Modulo per la presentazione delle osservazioni per i piani/programmi/progettisottoposti a procedimenti di valutazione ambientale di competenza statale

Il/La Sottoscritto/a MARIO FANELLI in qualità di Sindaco - legale rappresentante della Pubblica Amministrazione COMUNE DI CAPODIMONTE

ID: 10116

Progetto per la realizzazione di un impianto pilota geotermico, denominato "Impianto Geotermico Pilota denominato Latera", da realizzarsi nei Comuni di Latera e Valentano (VT).

Figura 1: Limite del permesso “Latera Pilota (linea rossa), limite del bacino idrogeologico del Lago di Bolsena (linea blu) e limite del bacino idrogeologico del Lago di Bolsena (linea verde). Sono indicate le posizioni dei pozzi di produzione LT1 e LT3, e dei pozzi di reiniezione (LT2 e LT4).

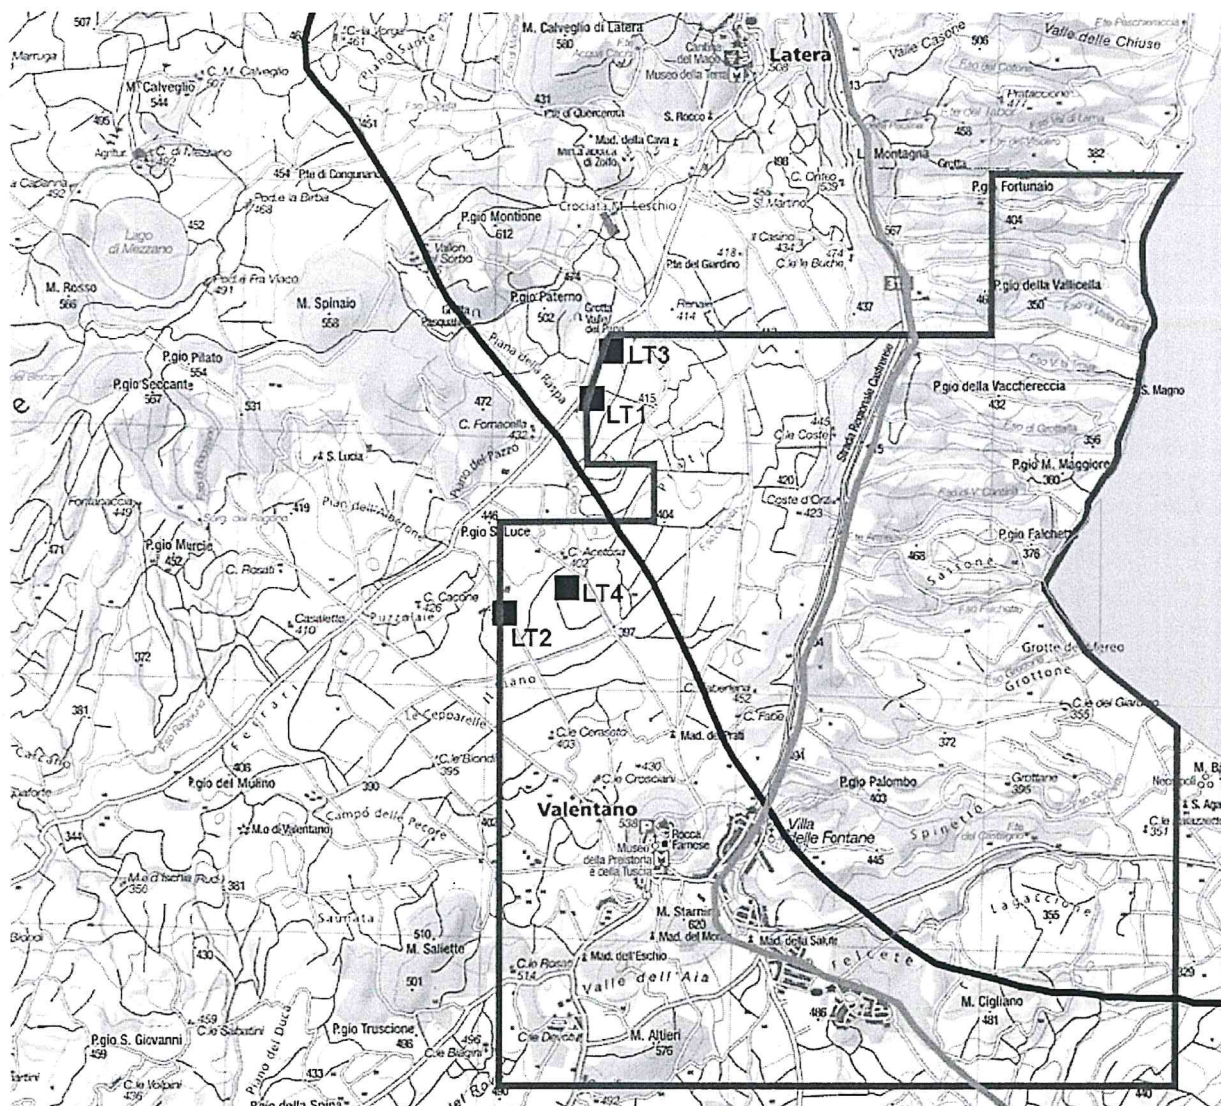
Indizi per l'esistenza reale di questi meccanismi vengono da testimonianze raccolte nella popolazione circa variazioni di livello di alcuni pozzi superficiali, e inquinamento di altri pozzi durante l'esercizio della centrale di Latera (dal 1999 al 2000). Purtroppo, le carenze delle indagini geologiche presentate – assenza di una mappatura del sistema di faglie e fratture della zona, nessuna informazione sulla permeabilità nei piani di faglia ecc. - non permettono una stima dell'importanza di questi effetti che riguardano l'acquifero del Lago di Bolsena, del Lago di

Mezzano e del sistema Fiora-Olpeta (vedi carta qui sotto).

In conclusione, il progetto omette la discussione del rischio di depauperamento e inquinamento degli acquiferi superficiali durante l'esercizio dell'impianto, causato dalla depressione che si crea nel serbatoio vicino al punto di prelievo e dalla sovrappressione vicino al punto di reiniezione del fluido geotermico.

Rinunciare alla realizzazione del progetto che presenta rischi reali e difficili a quantificare per gli acquiferi superficiale del comprensorio.
